ГОСТ 13843—78

КАТАНКА АЛЮМИНИЕВАЯ

Изменение № 2 ГОСТ 13843—78 Катанка алюминиевая. Технические условия

Изменение № 3 ГОСТ 13843—78 Катанка алюминиевая. Технические условия

Схема погрузки бухт катанки

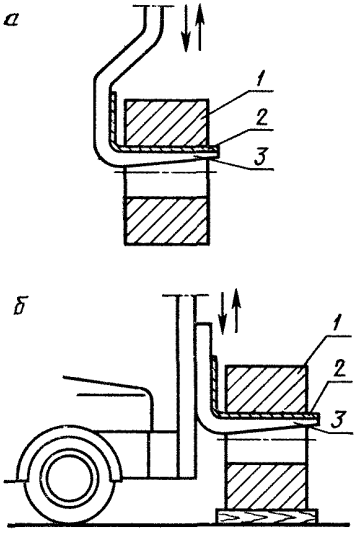
Приложение 1 Подрисуночная подпись Заменить слова· «2 — эластичная прокладка» на «2 — предохраняющая прокладка (резина, войлок, древесина и т. п)»
